De eerstvolgende pagina('s) bevatten de inhoud van het e-mail document met naam: **FW beantwoording vragen t.a.v. bestemmingsplan Nijmegen Goffert Winkelsteeg 2017_clean.msg**

Onderwerp: beantwoording vragen t.a.v. bestemmingsplan Nijmegen Goffert Winkelsteeg 2017

Bijlage: beantwoordingvragenNEC.pdf

Bijlage: NL.IMRO.0268.BPa12000-VG01-
hekwerk.pdf

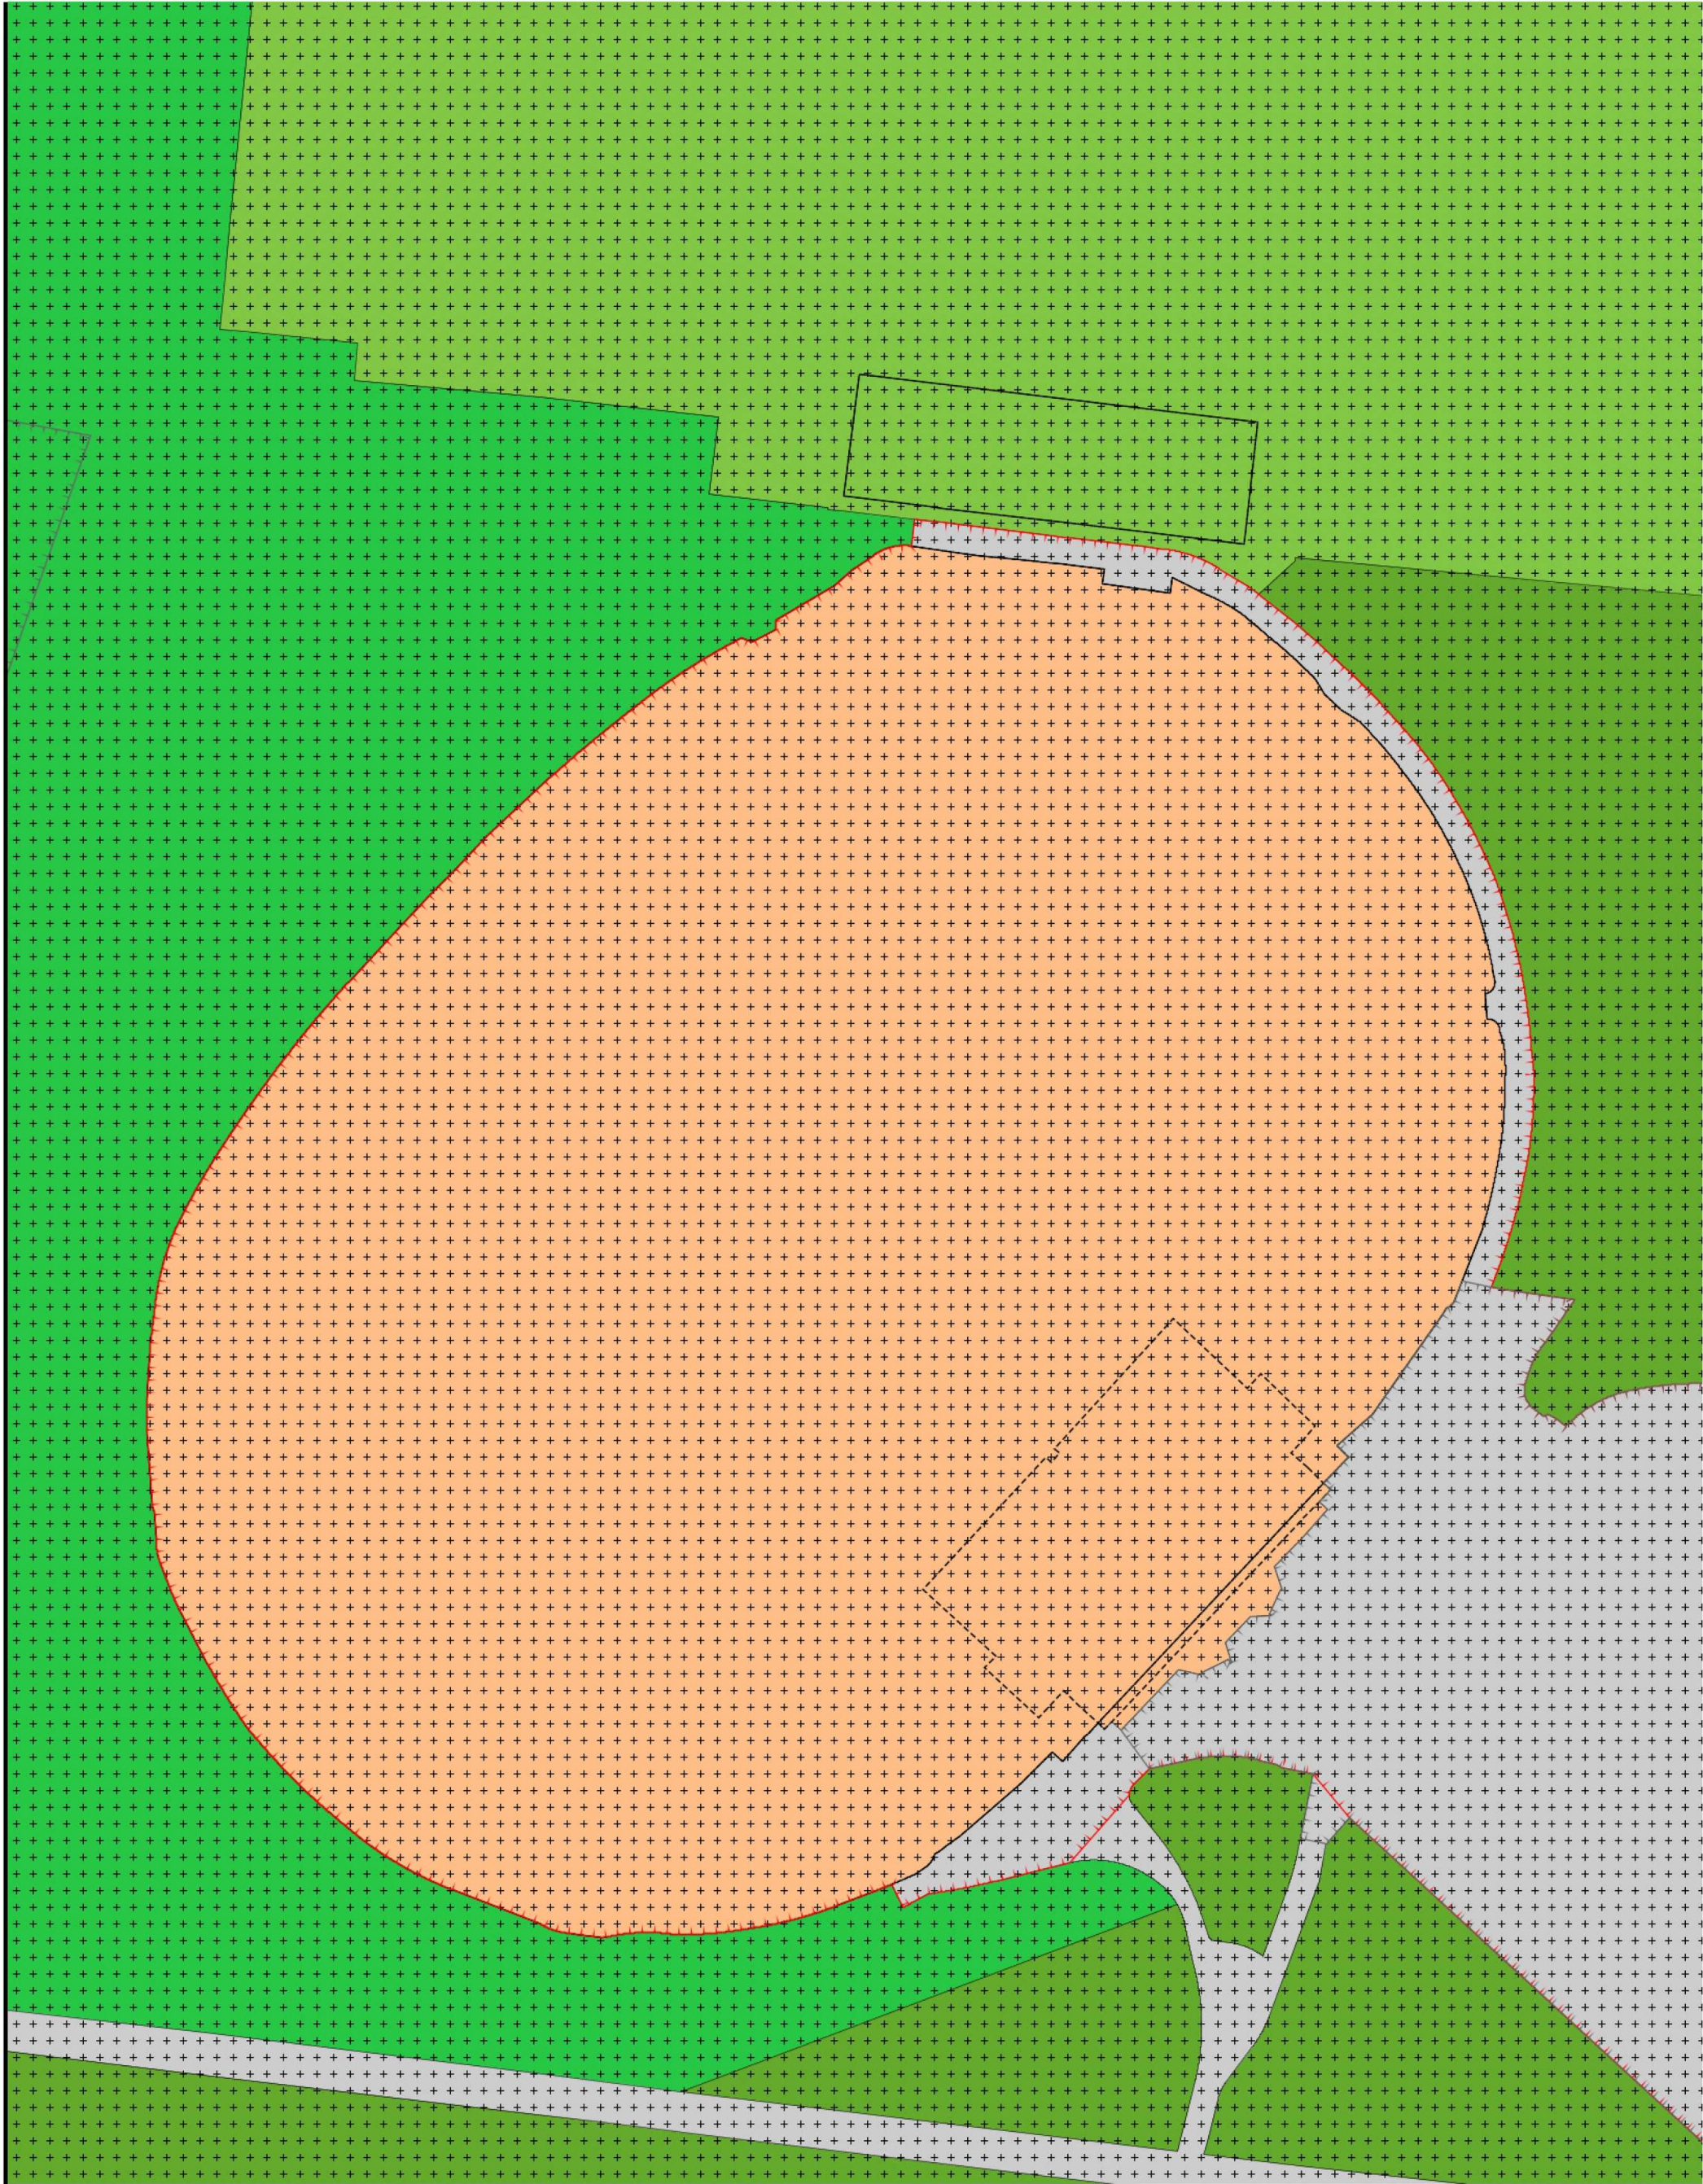
- Wij zullen dit ook uitzoeken.
- Perceelsgrens. Uit het bestemmingsplan wordt o.i. duidelijk dat de perceelsgrens niet enkel tot het huidige hekwerk is bovenop het talud is maar dat daarin ook het deel tot en met de voet-/fietspaden is.
 - Kunnen jullie dit bevestigen? Jullie interpretatie is juist, met dien verstande dat het hier gaat om de bestemmingsgrens. We sturen een bijlage mee waarop dit zichtbaar is.

- Welke status heeft het talud? **Het behoort tot het bouwvlak.**
- Maatvoering. In het wijzigingsvoorstel wordt gesproken over het verhogen van de dak-/goothoogte tot maximaal 20 meter. Het is ons onduidelijk vanaf welk niveau (maaiveld/peil) dit gemeten is.

- Uit de doorsnede van de huidige tribune blijkt dat het tribunedak op circa 9 meter ligt; net binnen de grens van 10 meter zoals dat nu in het bestemmingsplan staat.
 - Is onze analyse correct dat ook vanaf het peil dat nu gemeten is in de doorsnede het uitgangspunt is voor de verhoging van de dakhoogte met een extra 10 meter? (mogelijk is in deze tekening het peil gelijk aan het maaiveld).
 - Het peil in het bestemmingsplan ligt circa 0,9 m lager dan waar NEC van uitgaat.

Dit is gemeten vanaf 21.5 m NAP. Dat is immers het niveau van de ontsluitingsweg en de parkeerplaatsen aansluitend aan het stadion. In de planregels is in artikel 2.17 bepaald :

In dit geval geldt het bepaalde onder a.
